## 工程指示 / 要求簡箋(E.I.)

工程指示編號：EI / 7829 / 24

修改版次：B

工程名稱：將軍澳日出康城 11

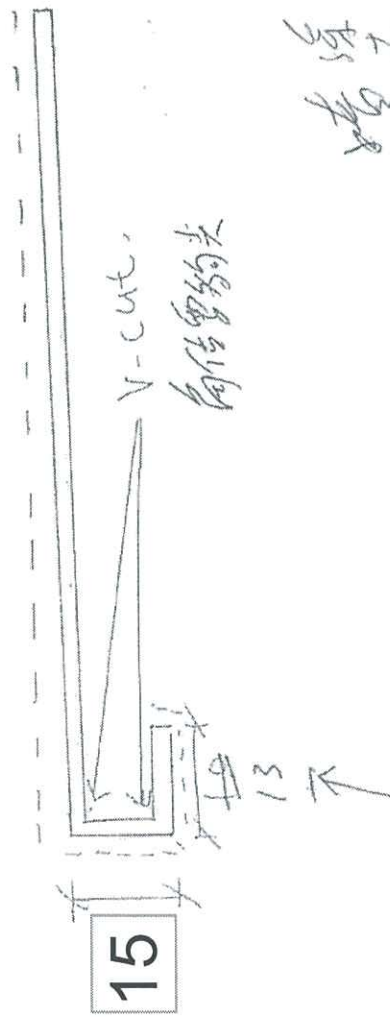
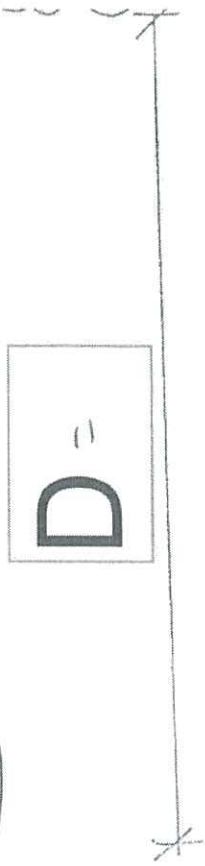
高度有預長  
做Tolerance ,  
要介短

3. mm 長度

數量, D, 長度 見 後頁

13 寸 螺絲

ECR 3 x 10099 - JZ2
